MUNICIPIO, P.TTA

2835

Descrizione prestazionale dell'intervento

Criticità

Foto del rilievo

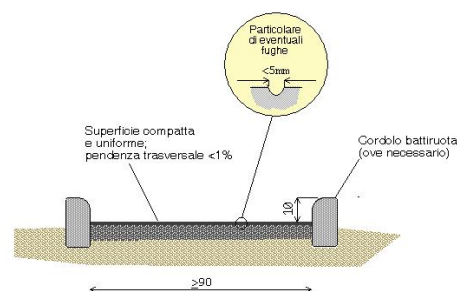
Pavimentazione con **sconnessioni dovute alle fugature**

Rifacimento della fugatura tramite asportazione materiale eventualmente sporgente e ripristino materiale dove mancante, con stilatura adeguata al fine di ottenere perfetta complanarietà tra gli elementi costituenti la pavimentazione.

Occorre fare una buona rasatura della finitura superficiale (attraverso la compattazione e la rullatura del materiale) per evitare di creare altre criticità sulla pavimentazione per le persone con difficoltà motorie. Ovvero non creare spessori e fonti di inciampo.

Materiale suggerito: **Furgatura in sabbia e cemento**
